Seinäjoen kaupunki

Roveksen asemakaava korttelit 55 ja 56

ROVEKSEN POHJOISOSAN ASEMAKAAVAN HULEVESISELVITYKSEN LISÄTARKASTELUN PÄIVITYS

Tämä Roveksen pohjoisosan asemakaavan hulevesiselvityksen lisäselvityksen päivitysosa liittyy ELY:n tammikuussa 2020 antamaan oikaisukehotuksen Roveksen kaupunginosan kortteleiden 55 ja 56 asemakaavalle ja siihen vastauksena laadittuun lausuntoon, jossa on vastattu kohta kohdalta hulevesiselvitykseen liittyviin oikaisukehotuksiin. Tässä päivitysosassa esitetään ja tarkennetaan laskelmat liittyen valumakertoihin, lumensulamisvirtaamiin ja hulevesien viivyttämisen kompensatiomahdollisuuksiin.

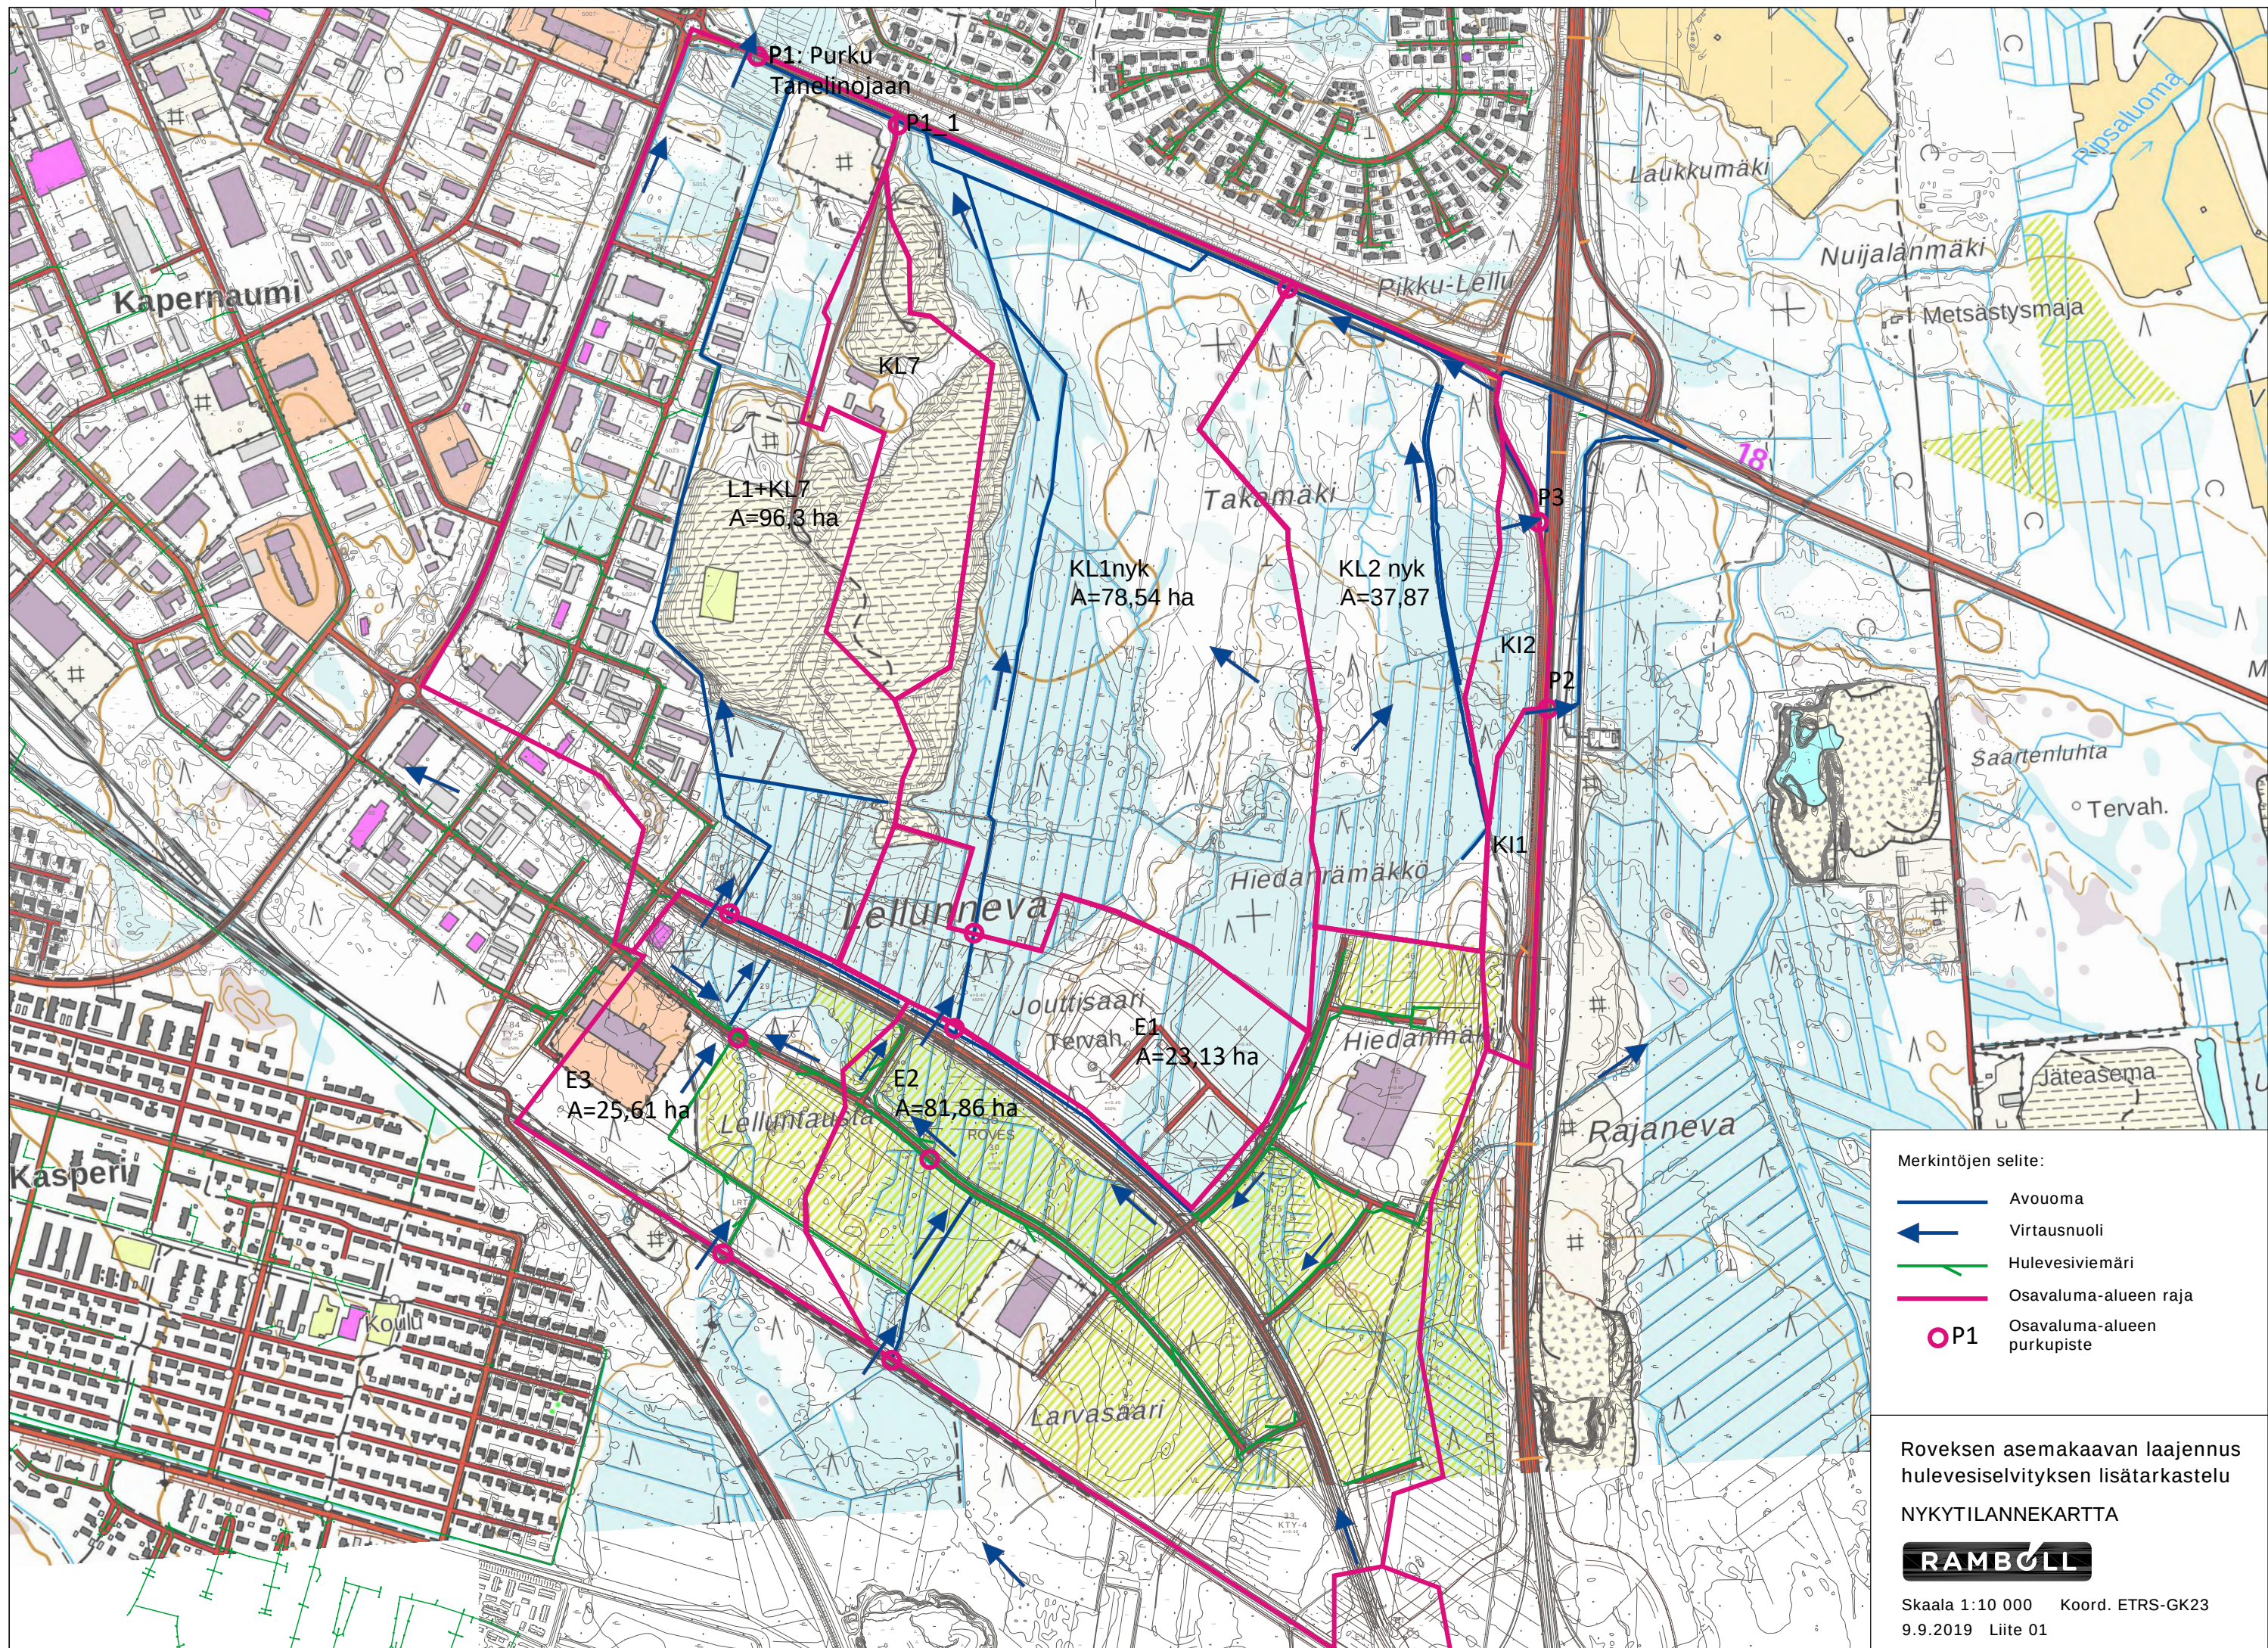
Kuortaneentien tienvarrenojan rinnalla kulkevan kaava-alueen ojan välissä tulee olla riittävä pengeri, jotta kaava-alueen hulevedet eivät päädy tievarren ojaan, vaan viivytysaltaalle 5, josta hulevedet puretaan kootusti nykytilannetta vastaan purkuvirtaaman verran.

Skaala 1:10 000 Koord. ETRS-GK23
2.6.2020 Liite 02, RevA

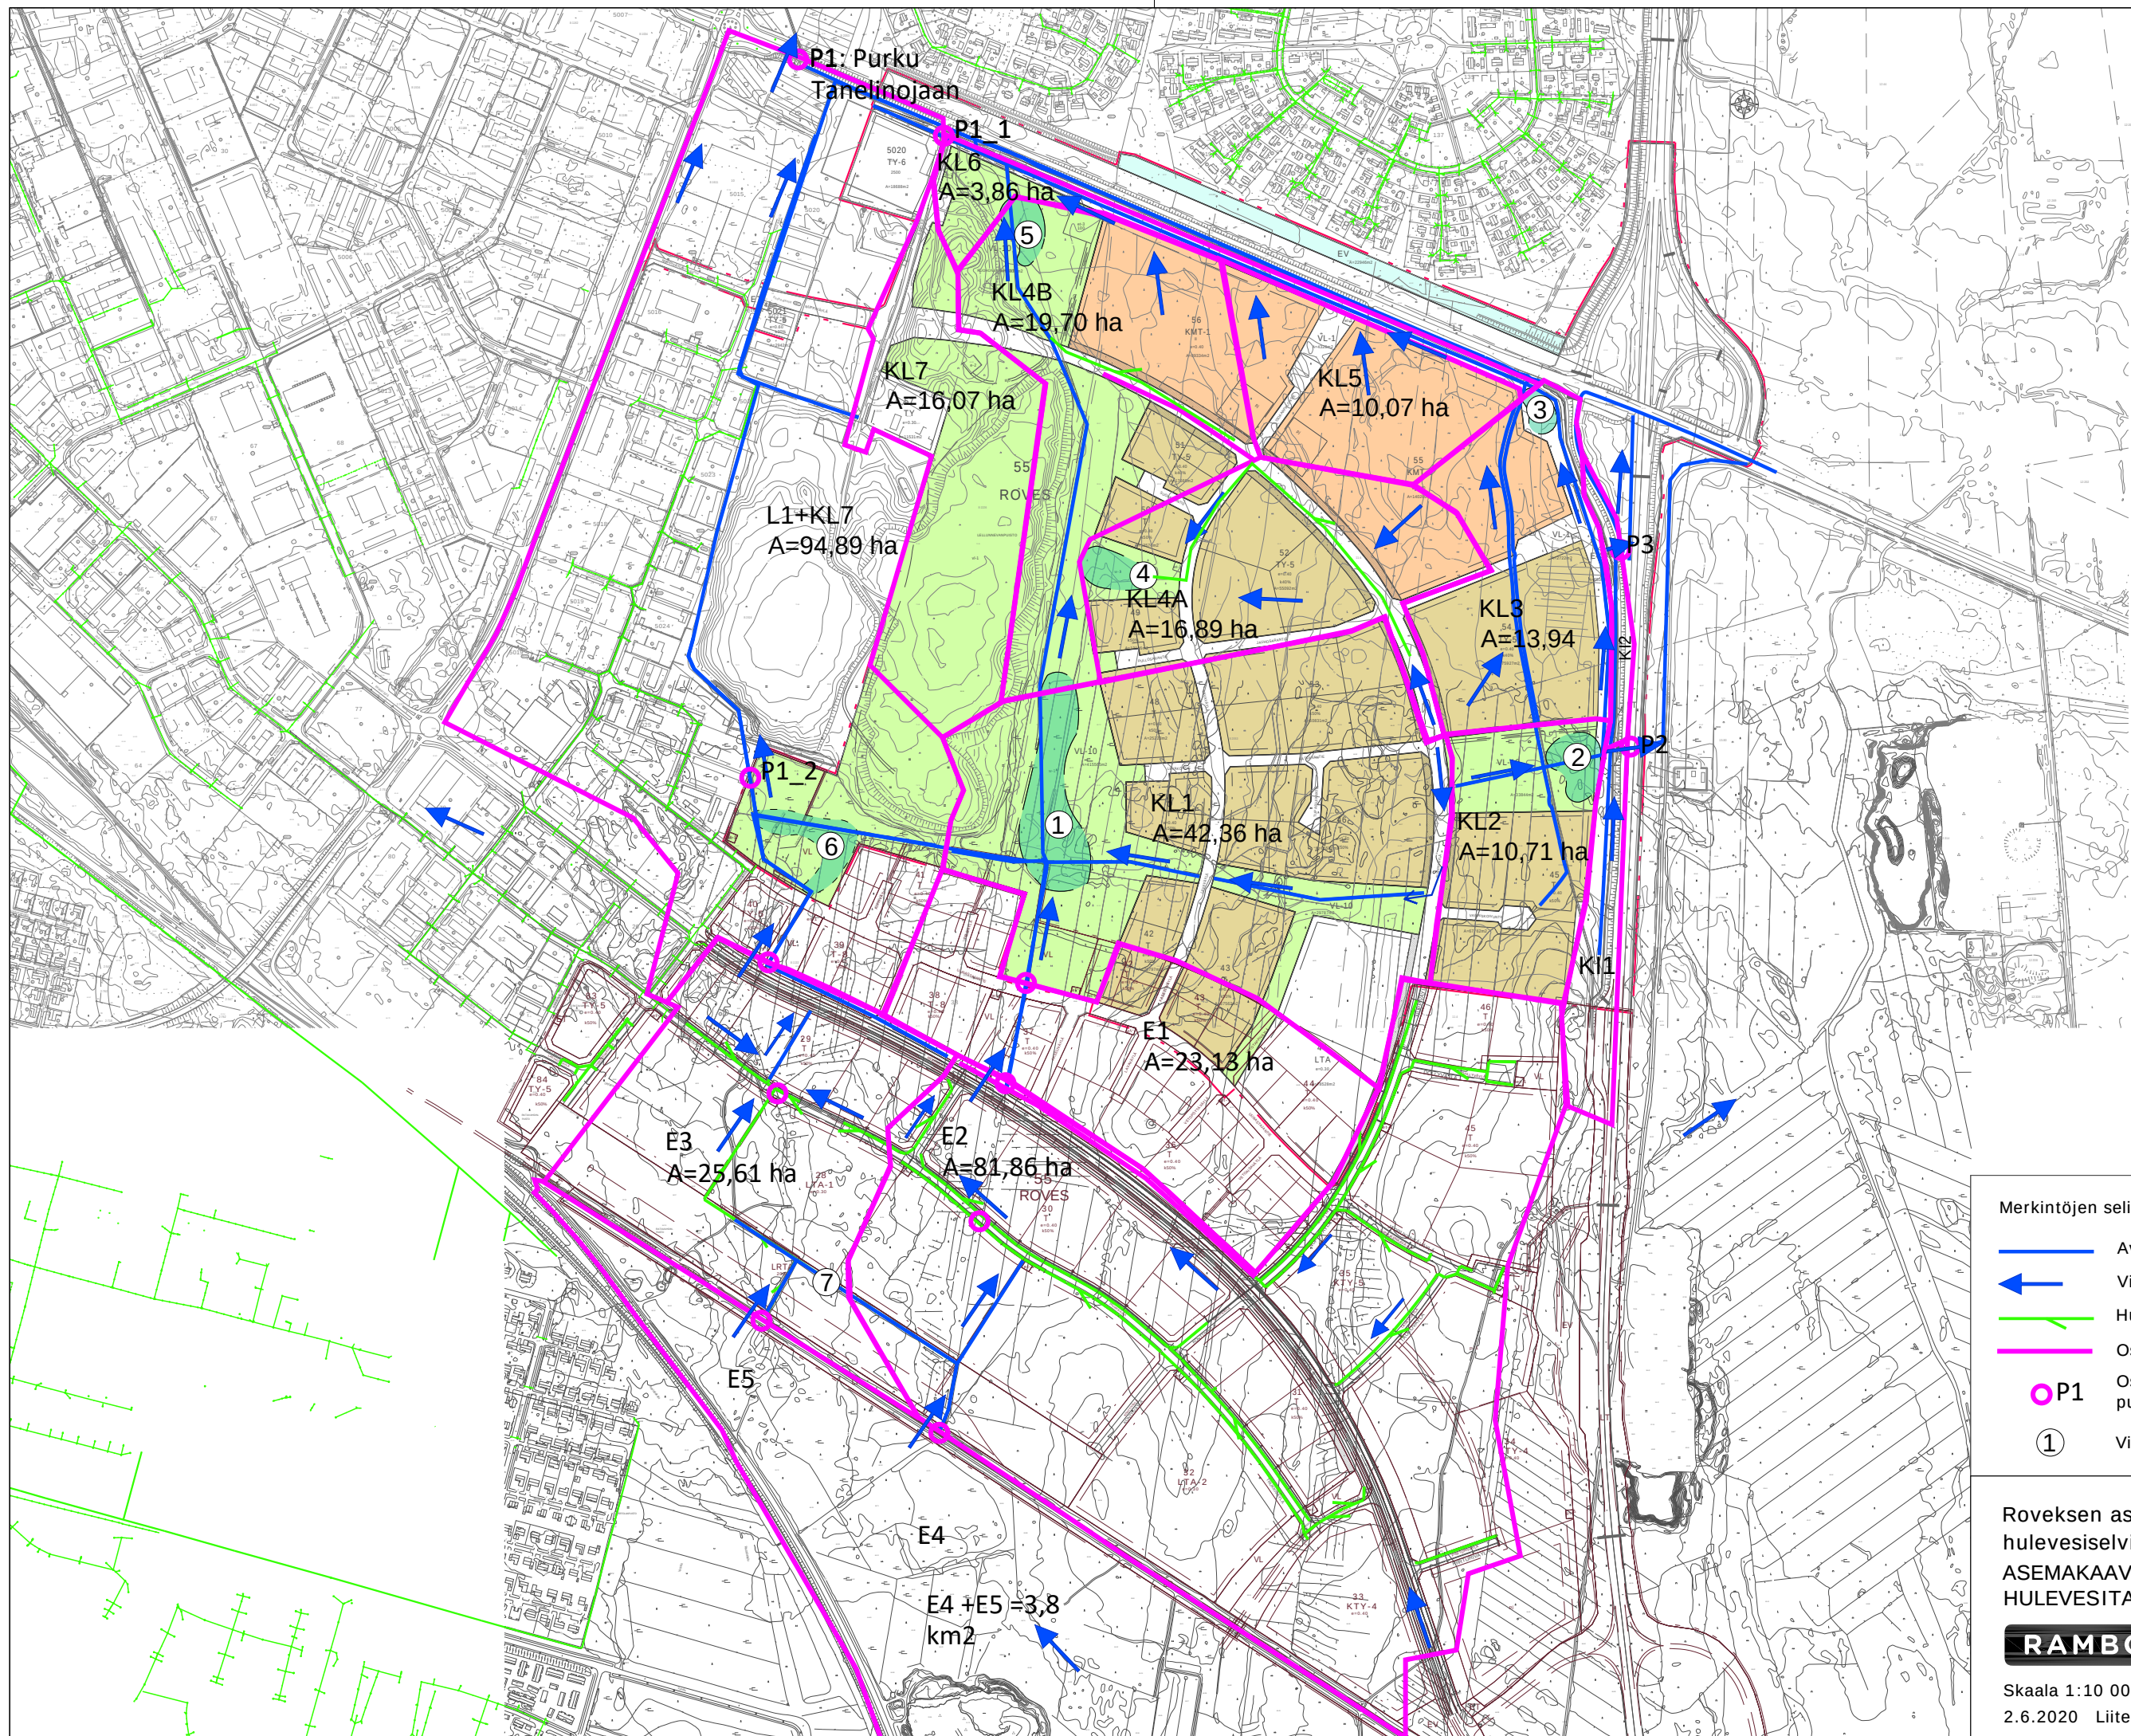
Altaiden mitoituslaskelmat on tehty oletuksella, että valuma-alueet jakautuvat liitteen 2 mukaisesti rakennetussa tilanteessa. Osavaluma-alueiden rajojen lopulliseen sijoittumiseen vaikuttaa mm. tasaus- sekä hulevesiviemärisuunnitelmat, joten altaiden mitoitus on syytä tarkentaa vielä, kun alueen tarkemmat suunnitelmat on käytössä. Viivytysaltaalle 4 tulee pyrkiä jatkosuunnittelussa johtamaan mahdollisimman paljon alueen hulevesistä. Tämä tulee huomioida tasaussuunnitelmaa ja katujen kuivatuksen suunnitelmia laadittaessa. Mikäli hulevesiä ei saada johdettua altaalle 4 yhtä paljon kuin hulevesiselvityksen lisätarkastelussa on oletettu, tulee altaan 5 kapasiteettiä lisätä kasvavan osuuden verran.
